监 理 通 知 单

工程名称:衢州杭泰柯城 160MW 光伏发电项目

编号: QZHT-ZH -JL-ZL

事由: 现场施工质量问题

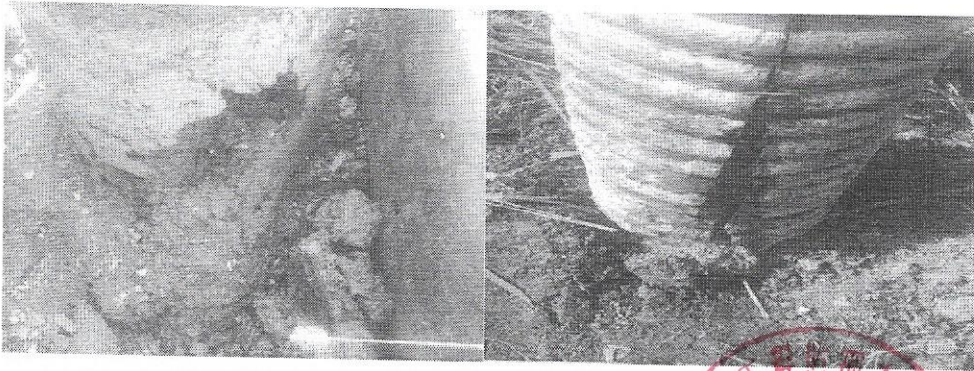
内容: 2017 年 8 月 5 日, 在 34 区稻田灌注桩浇筑施工时发现以下问题

1. 施工现场安全防护较差, 机械旁施工人员无佩戴安全帽, 现场灭火器无配备, 临时用电电线到处拉扯
2. 桩机打孔深度达不到要求, 且未及时清理桩孔就下放钢筋笼进行浇筑
3. 灌注桩浇筑时振捣不均匀, 现场采用的模具绑扎不严实, 出现漏浆爆模等情况

现要求你部: 1. 做好现场施工人员安全技术交底, 现场安全防护用品配备到位

2. 对现场桩机钻完孔及时清理, 待建设方现场负责人及我部做好现场测量后, 达到要求后方可进行下放钢筋笼进行浇筑作业施工

3. 灌注桩浇筑时振捣要均匀, 模具绑扎需严实, 杜绝漏浆爆模等现象发生, 否则我部将要求进行返工处理
